Suggestion de brèche maîtrisée dans la digue submersible (coupes)

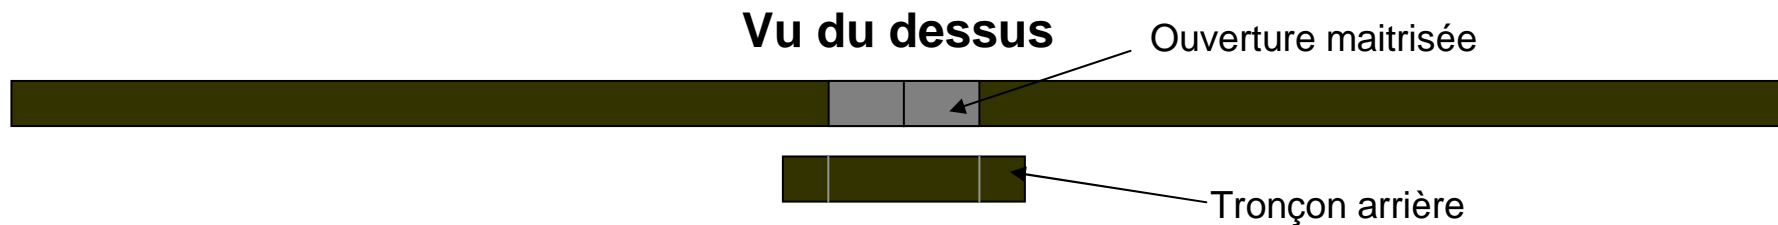
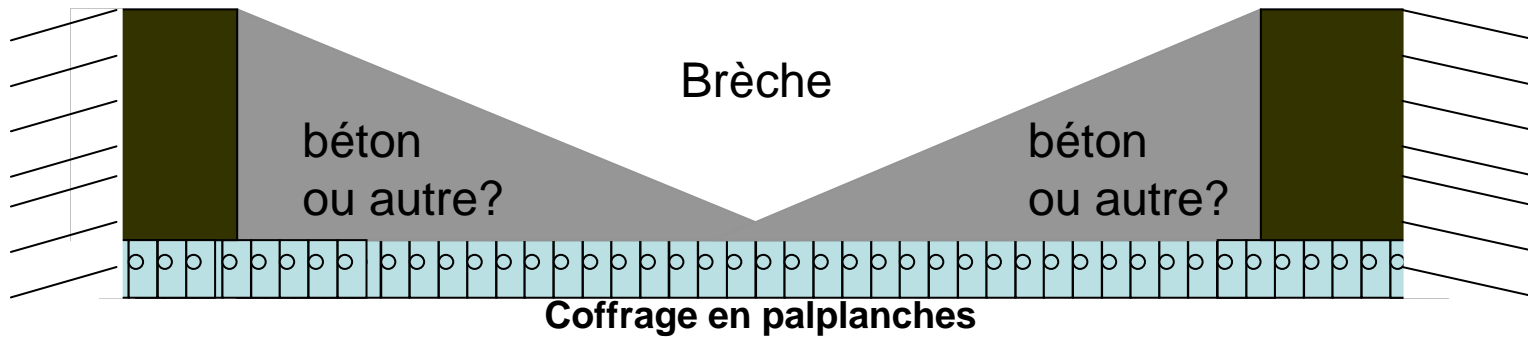
Il s'agirait en fait de consolider la brèche et de construire en son arrière un tronçon de digue destiné à jouer un rôle de brise lames

Dans l'hypothèse d'une ouverture d'une deuxième brèche, prévoir un accès intermédiaire depuis la plage (épi?) pour permettre l'évacuation d'éventuels imprudents.
